改善箇所説明図

運転者席側サンバイザ

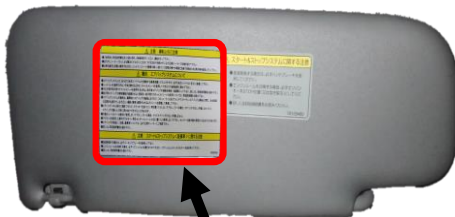
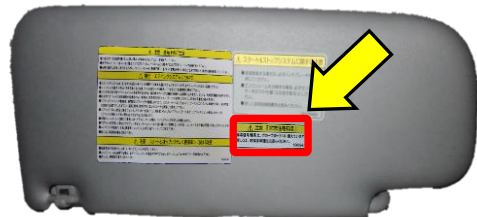
基準不適合発生箇所

グローブボックス内に非常信号用具を取り付けた車両において、コーションラベルの記載内容に関する確認が不十分なため、非常信号用具の格納場所に係る記載がされておらず、道路運送車両法の保安基準に適合しない。

全車両、運転者席側サンバイザに非常信号用具の取付位置を示す対策ラベルを追加貼付する。

識別：対策ラベルの外観で識別が可能であるため、特別な識別は、行わない。
